LuK Service Info

Part Nr. 231 0100 10 – 310/310MM TGU6

Model: TEMIS 550X

TB1333

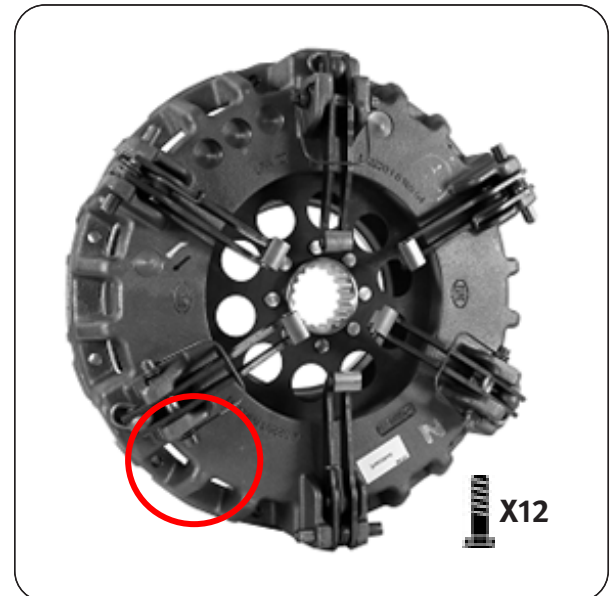
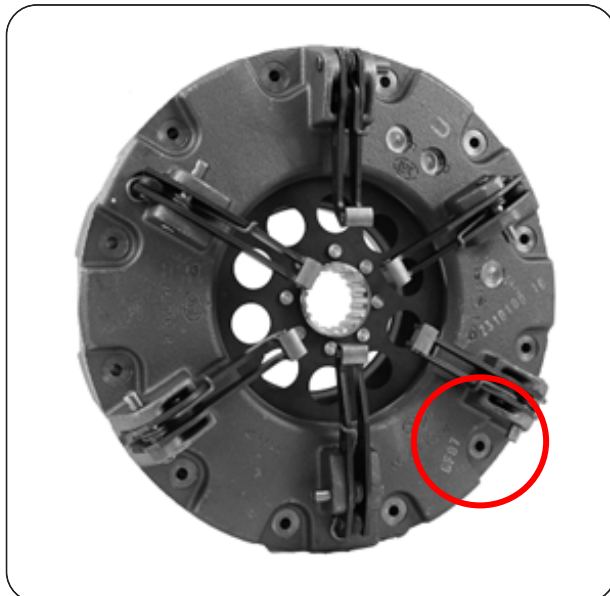
This new design utilises the latest clutch technology, using a vented housing for improved cooling and heat dispersal. Fully interchangeable with existing clutches with no modifications required to vehicle or flywheel. A new fixation bolt set 411 0195 10 12 x M8 x 1.25 x 65mm + Conical washer is supplied with new designs to accommodate the lower housing.
